Oggetto: [ID: 8785] **Procedura di Valutazione di Impatto Ambientale (V.I.A.) ai sensi dell'art. 23 del D.Lgs 152/2006, e s.m.i., relativa al progetto di un impianto agrivoltaico, della potenza di 52,39 MW e delle relative opere di connessione alla R.T.N., da realizzarsi nei comuni di Paulilatino, Bauladu, Zerfaliu, Villanova Truschedu, Fordongianus e Busachi (OR). Proponente: Società Marmaria solare 2 S.r.l. – Autorità Competente: Ministero dell'Ambiente e della Sicurezza Energetica (M.A.S.E.). Trasmissione osservazioni.**

Oggetto: [ID: 8785] Procedura di Valutazione di Impatto Ambientale (V.I.A.), ai sensi dell'art. 23 del D.Lgs. 152/2006, e s.m.i., relativa al progetto di un impianto agrivoltaico, della potenza di 52,39 MW e delle relative opere di connessione alla R.T.N., da realizzarsi nei comuni di Paulilatino, Bauladu, Zerfaliu, Villanova Truschedu, Fordongianus e Busachi (OR). Proponente: Società Marmaria solare 2 S.r.l. Comunicazioni riguardanti la presenza di usi civici nei terreni interessati dal progetto.

Oggetto: [ID 8785] Procedura di Valutazione di Impatto Ambientale: "Progetto di un impianto agrivoltaico, della potenza di 52,39 MW e delle relative opere di conness

Schematizzazione Interferenza opere SIMR

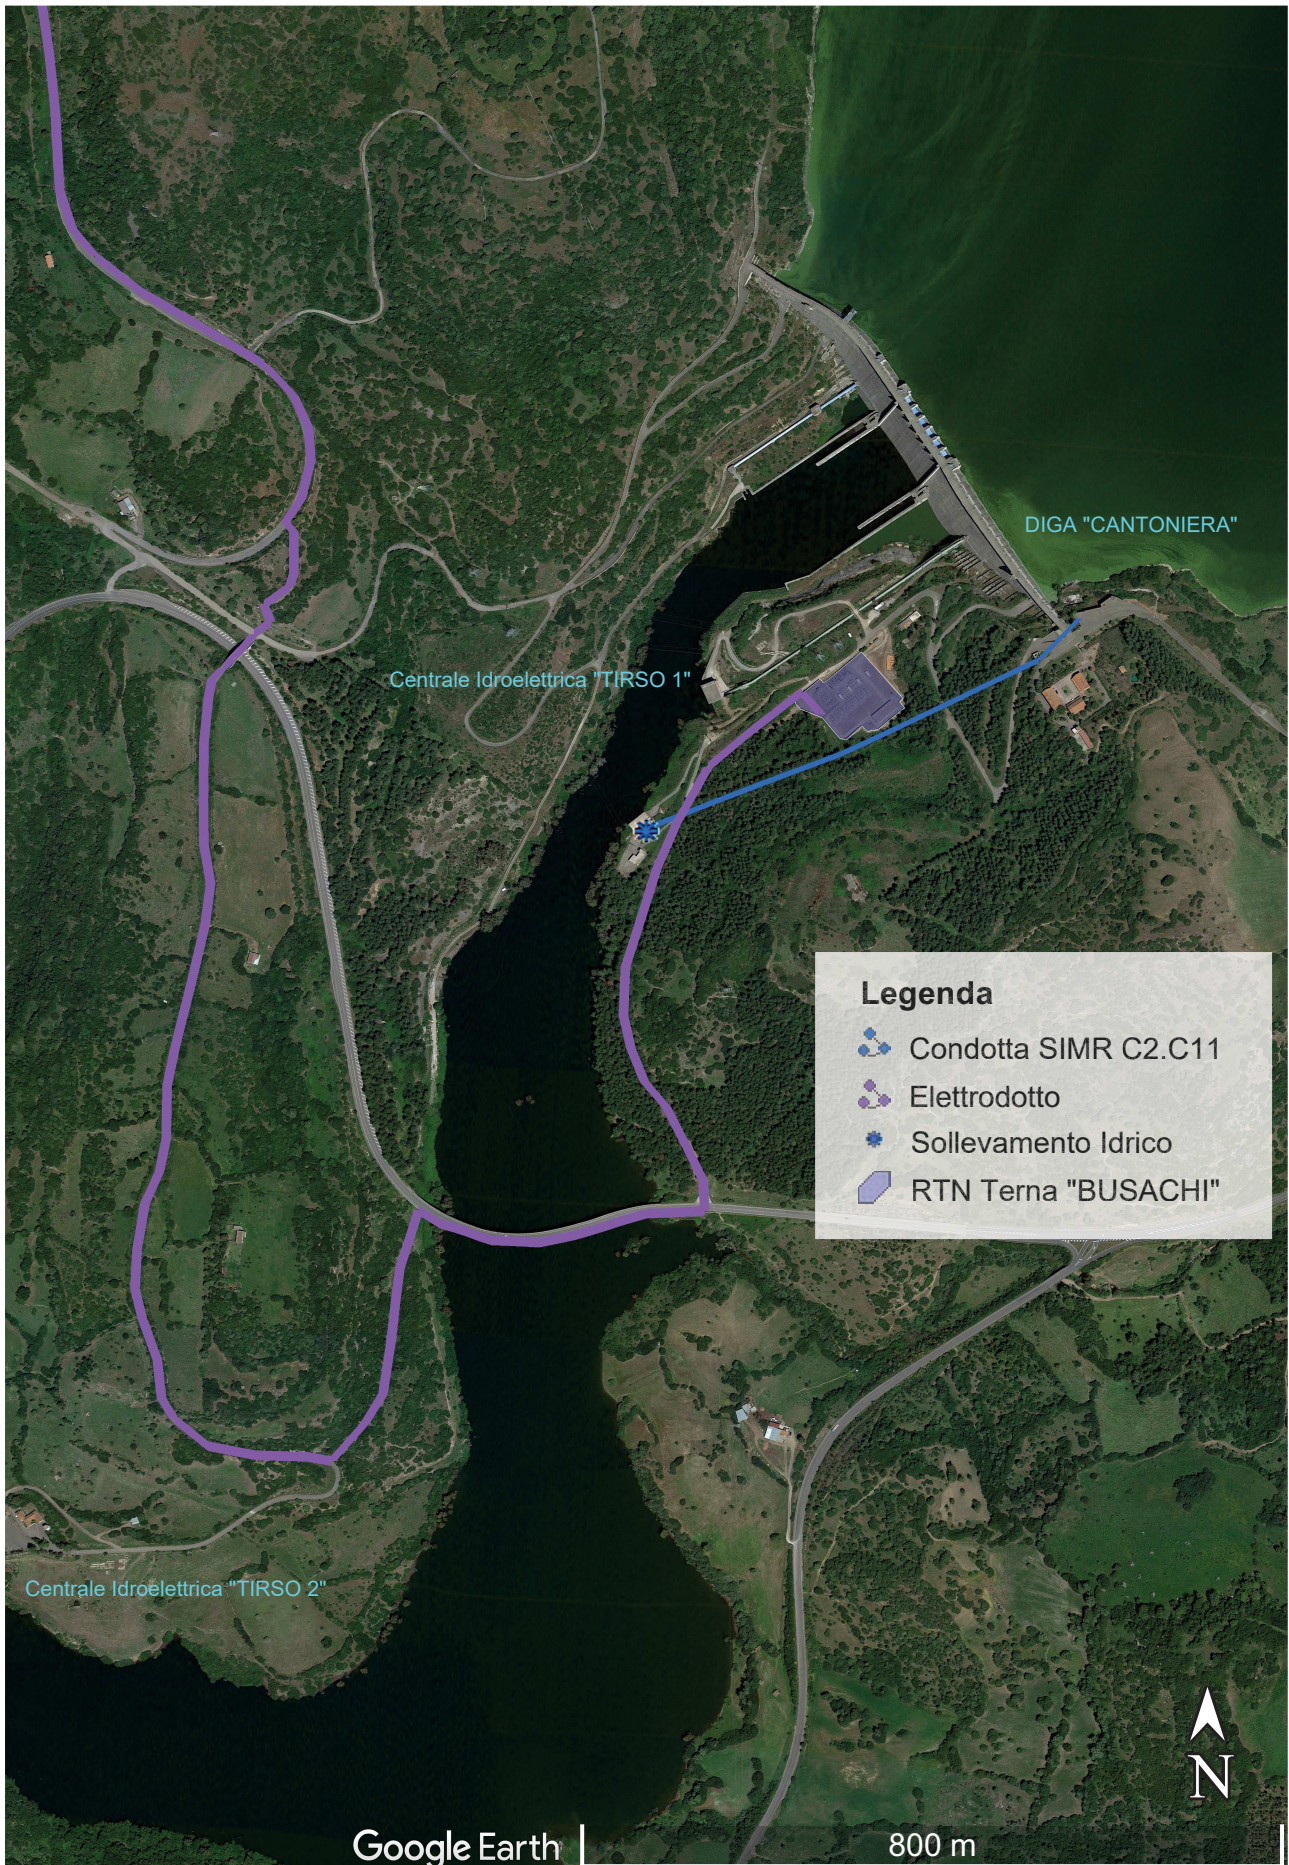
Il progetto in argomento prevede che il collegamento elettrico del campo fotovoltaico con la Stazione Terna "Busachi", ubicata a ridosso della diga "Cantoniera" sul fiume Tirso, avvenga mediante un cavidotto interrato posato su sede stradale. Il tracciato del cavidotto, nel tratto in cui si sviluppa lungo la strada di servizio che collega il complesso della diga Cantoniera e della centrale Terna alla SS 388, genera le seguenti interferenze con le opere del SIMR presenti in quell'ambito territoriale:

- a) attraversamento della condotta premente di "Nuraghe Pranu Antoni" (codice SIMR 2C.C11). Si tratta di una tubazione DN1800 in acciaio capace di una portata massima di 6 mc. Essa afferisce al complesso di opere SIMR che alimenta il comparto potabile dello schema 18 del PRGA, i distretti irrigui del Campidano di Oristano, l'impianto idroelettrico Tirso 1 e costituisce parte del complesso di opere che realizza l'interconnessione tra i Sistemi Tirso – Flumendosa – Campidano. Detta opera inoltre assicura il recupero delle sovra portate del *Rio Massari* di Allai e del *Rio Tudas* di Samugheo a protezione della traversa di Nuraghe Pranu Antoni e del corso del Tirso a Fordongianus;
- b) parallelismo e/o attraversamento dei cavidotti elettrici di collegamento delle centrali idroelettriche del SIMR, "Tirso 1" e "Tirso 2", alla stazione Terna "Busachi".

Le interferenze in argomento, che interessano un sedime demaniale, non risultano censite in progetto, pertanto, la proponente dovrà integrare la documentazione presentata con gli ulteriori elaborati di dettaglio illustranti le modalità adottate per il superamento delle interferenze. In particolare, l'attraversamento del tracciato della tubazione SIMR dovrà essere eseguito posando l'elettrodotto almeno 1,5 m al di sotto della direttrice inferiore della condotta. Si raccomanda l'utilizzo di tecniche di tipo "No Dig", quali ad esempio la trivellazione orizzontale controllata (TOC) o similari. Nei tratti in cui realizza il parallelismo con opere e/o impianti interrati, il nuovo elettrodotto dovrà essere posato al di fuori della sede stradale e a opportuna distanza dagli elettrodotti a servizio delle centrali idroelettriche del SIMR.

Per quanto sopra ogni valutazione in ordine alla compatibilità delle opere in progetto con le esigenze di gestione e la sicurezza e regolarità di esercizio delle opere SIMR, è necessariamente sospesa in attesa dell'acquisizione e della disamina della documentazione integrativa di dettaglio sulle modalità che il proponente intende adottare per la risoluzione delle interferenze con le opere del SIMR.
